6. 鋼船規則 CSR B&T 編における改正点の解説

(Common Structural Rules for Bulk Carriers and Oil Tankers, 1 January 2023, Rule Change Notice 1)

付録. Rule Change Notice 1 に基づく改正点

図 1 : ダンネージが 6 つあるスチールコイルの例

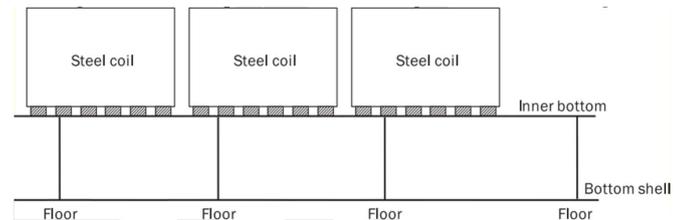
2022年1月1日版規則では、スチールコイル荷重は、ダンネージによるパネル 1 枚あたりの荷重点の数 $n_2 > 10$ またはスチールコイル 1 列を支えるダンネージの条数 $n_3 > 5$ のいずれかの場合に分布荷重として扱うことができた。しかし、この 2 つの条件は等価関係になく、スチールコイルが長い場合や板パネル (EPP) が短い場合、すなわちスチールコイルの長さが EPP の長さに近いかそれ以上の場合、スチールコイル 1 列を支えるダンネージの数 n_3 が 5 より大きいても、図 1 のように n_2 は 10 よりはるかに小さくなるがあった。

図 2 : 曲げモーメント係数

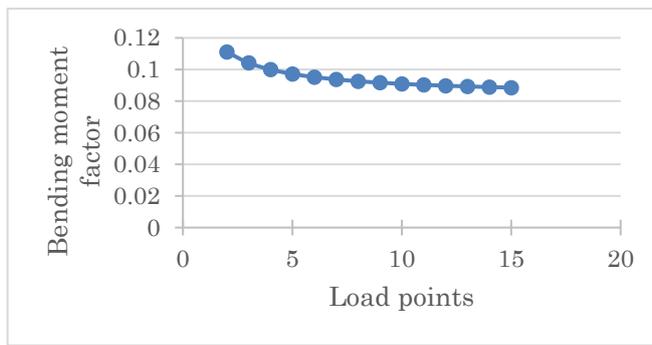
力学モデルを考慮すると、荷重点の数が増加すると、スチールコイル荷重はより分布荷重に近い形で作用する。図 2 は、両端の曲げモーメントとスパンにかかる全荷重の比である曲げモーメント係数の曲線を、荷重点数 n_2 の増加とともに示したものである。 n_2 が 10 以上の場合、曲線は滑らかな傾向を示した。したがって、 $n_2 = 10$ を分布荷重の基準として採用するよう改めた。
